Vorhabenbezogener Bebauungsplan „Solarpark Weidelbach-West“

Behandlung der Stellungnahmen im Rahmen der frühzeitigen Beteiligung der Behörden und sonstigen Träger öffentlicher Belange gemäß § 4 Abs. 1 BauGB, der Nachbargemeinden gemäß § 2 Abs. 2 BauGB sowie der frühzeitigen Öffentlichkeitsbeteiligung gemäß § 3 Abs. 1 BauGB

**Aufstellung des vorhabenbezogenen Bebauungsplanes „Solarpark Weidelbach-West“
Frühzeitige Öffentlichkeits- und Behördenbeteiligung – Abwägung**

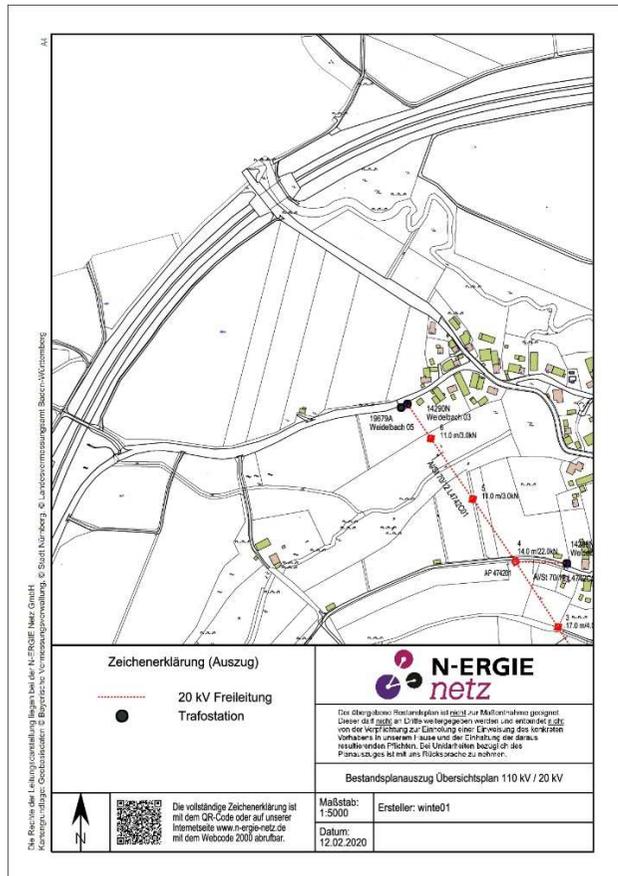
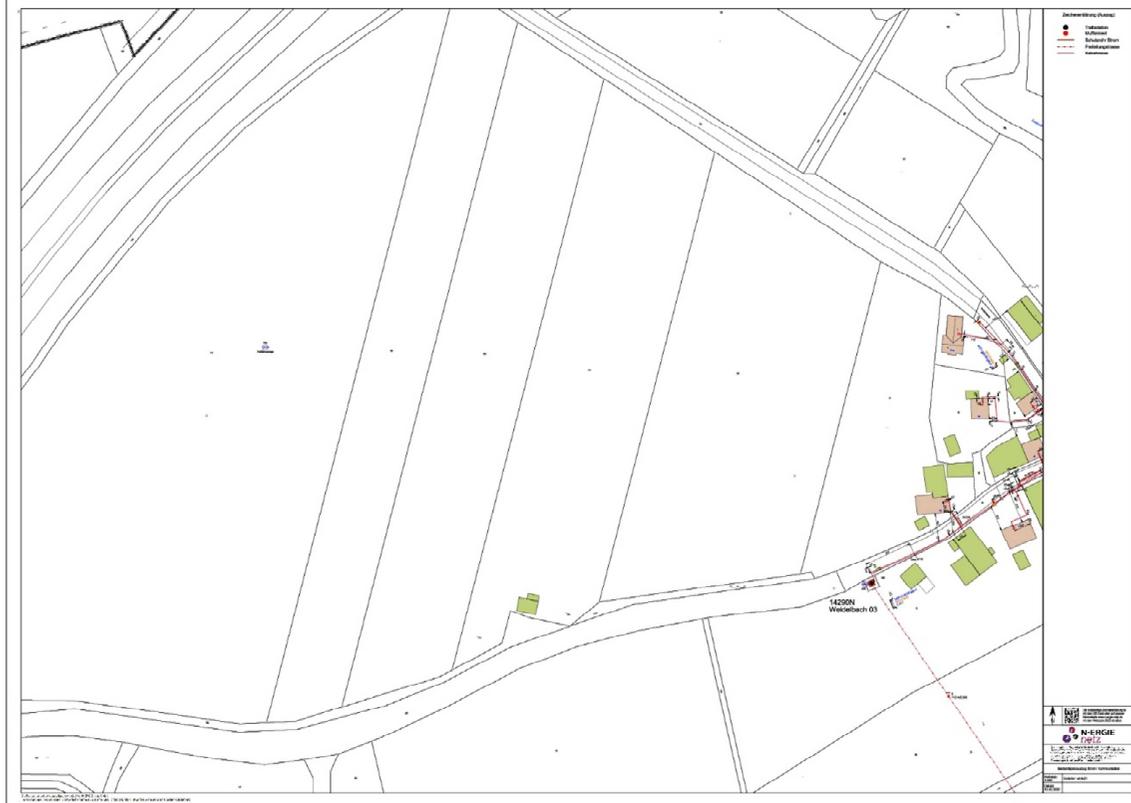
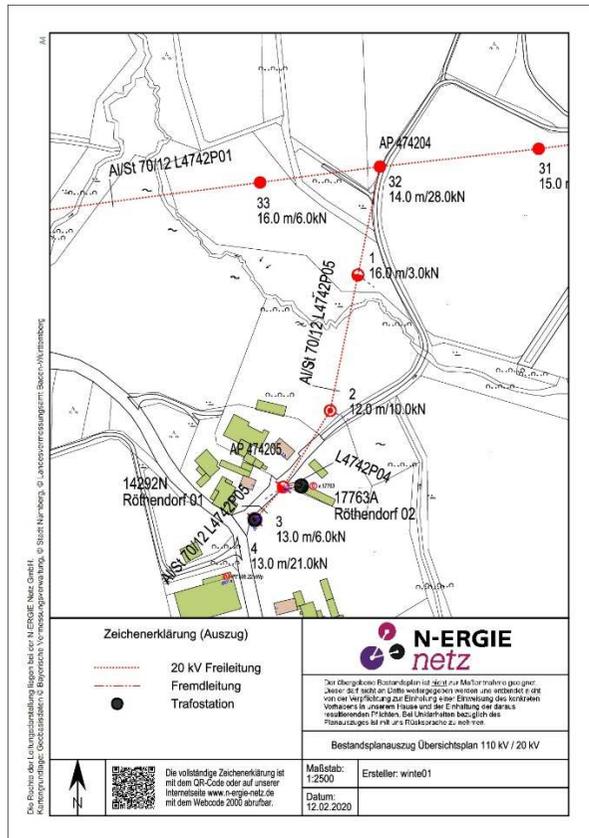
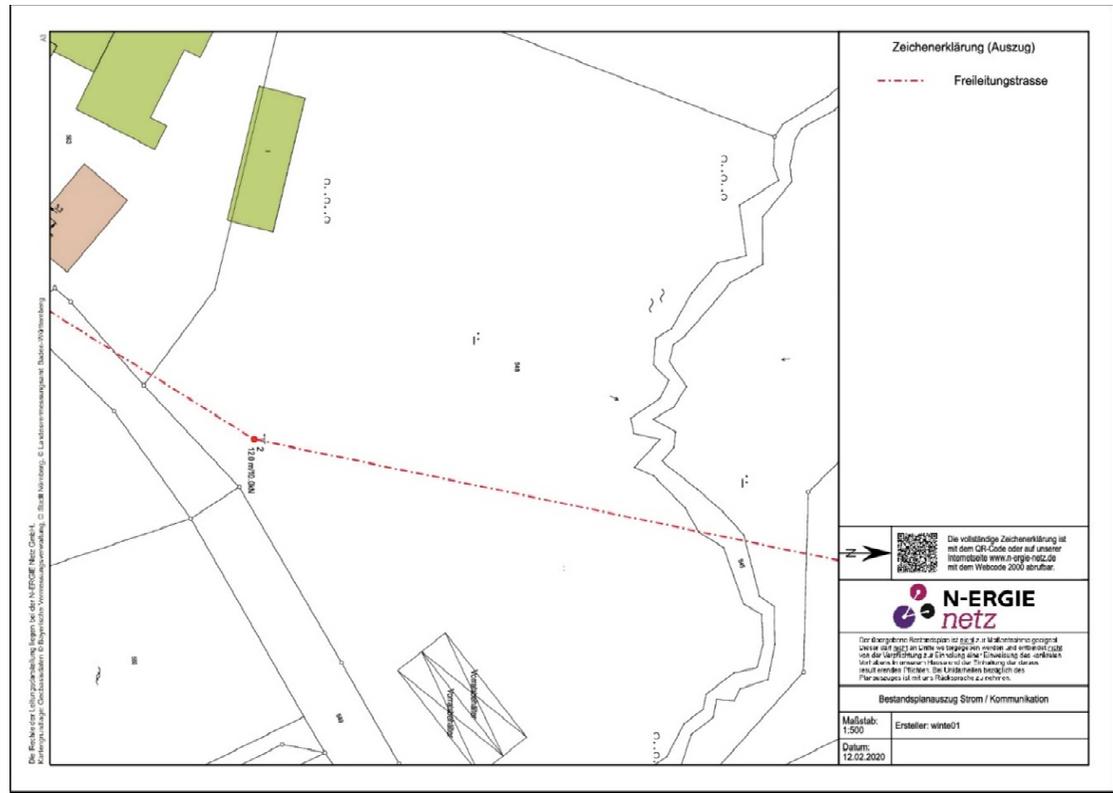
STELLUNGNAHME	BESCHLUSS
<p>12. N-ERGIE Netz GmbH, Stellungnahme vom 04.03.2020</p> <p>„in der Anlage erhalten Sie Bestandspläne der N-ERGIE Netz GmbH im oben genannten Bereich. Diese Bestandspläne besitzen nur informellen Charakter.</p> <p>Die Bestandspläne enthalten Anlagen der N-ERGIE Netz GmbH.</p> <p>Zusätzlich zu den auf den überlassenen Plänen bekannt gegebenen Anlagen können sich vor Ort weitere im Eigentum Dritter stehende Anlagen - insbesondere Kabel, Rohre oder Leitungen zum Anschluss von Erneuerbaren Energieanlagen - befinden, für die wir nicht zuständig sind. Über diese können wir keine Auskunft geben und diese sind deshalb auch nicht im Planwerk dokumentiert. Hierfür ist der jeweilige Anlagenbetreiber zuständig.</p> <p>Die Ausgleichsfläche A 2 wird von unserer 20 kV-Freileitung überquert.</p> <p>Für die Leitungstrasse besteht ein Bewuchsbeschränkungsbereich von beidseitig 20,00 m ab Leitungssachse.</p> <p>Innerhalb dieses Bereiches dürfen nur Gehölze mit einer max. Wuchshöhe gemäß der jeweils gültigen VDE gepflanzt werden. Zu einer Bepflanzung außerhalb dieses Bereiches erheben wir keine Einwände.</p> <p>Ansonsten bestehen keine weiteren Bedenken und Anregungen unseres Unternehmens gegen die FNP-Änderung sowie die Aufstellung des Bebauungsplanes.</p>	<p>Der Stadtrat nimmt die Stellungnahme zur Kenntnis.</p> <p>Der Bewuchsbeschränkungsbereich wurde im Planteil dargestellt.</p> <p>Es sind keinerlei Gehölzpflanzungen auf der Ausgleichsfläche vorgesehen.</p>

STELLUNGNAHME	BESCHLUSS
<p><i>12. N-ERGIE Netz GmbH, Stellungnahme vom 04.03.2020</i></p> <p>Wir bitten Sie die vorher genannten Punkte in die Begründung mit aufzunehmen und zu veranlassen, dass wir bei allen öffentlichen und privaten Planungen und Bauvorhaben wie z.B. Straßen- und Kanalbauarbeiten, Baumpflanzungen etc. rechtzeitig in den Verfahrensablauf eingebunden werden.“</p>
